nr postępowania DAZ/ZP/2/2022

Dotyczy: postępowania o udzielenie zamówienia publicznego prowadzonego pn. „Dostawa mebli biurowych”

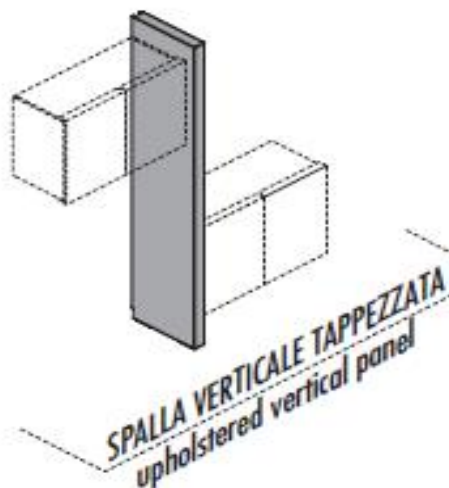
Pytanie nr 12:

Pom. 407 prosimy o potwierdzenie o jaki typ biurka chodzi Zamawiającemu – na rysunku pokazuje biurko prawe a wymaga dostarczenia lewego, który element jest dla wykonawcy bardziej wiążący – opis czy rysunek?

Zamawiający informuje, że wymaga dostarczenia biurka z rozbudową prawą.

ZMIANA 1

Zamawiający zmienia zapisy pkt. 3 Gabinet nr 2 – pok 407 ppkt 1. Biurko Załącznika nr 1 do SWZ (OPZ) nadając mu brzmienie:

„BIURKO Z ROZBUDOWĄ WYMIARY: 2400 x 1980 x 760 mm (szer. x głęb. x wys.) koloru forniru brązowy popiel – brązowe drewno oraz szary (antracyt) biurko z rozbudową prawą, w rozbudowie 2 szafki zamykane na zamek, dwie szuflady oraz dostęp górny na elektronikę o wymiarach 390 x 112 x 25 mm.

Minimalna grubość każdej płyty mdf powinna wynosić 50 mm nie więcej niż 55 mm.

Biurko składające się z dwóch rodzajów okładzin. Wykończonych dwoma rodzajami forniru. Kolory forniru brązowy popiel – brązowe drewno oraz szary (antracyt). Część wykonana z forniru w kolorze antracyt wykonana z elementów podzielonych na 7 części. jak przedstawiono to na schemacie. Wykończenie mebli wykonać zgodnie z załączonym schematem. Błat wykończony fornirem w kolorze brązowy popiel, natomiast inne elementy wykonać należy w okładzinie koloru antracytowego. Rozbudowa wykonana w fornirze brązowy popiel. Wszystkie połączenia elementów biurka wykonać z elementów chromowanych. Dostęp górny na elektronikę o wymiarach 390 x 112 x 25 mm. W rozbudowie biurka umieszczono dwie szafki oraz dwie szuflady. Szafki zamykane na zamek”.
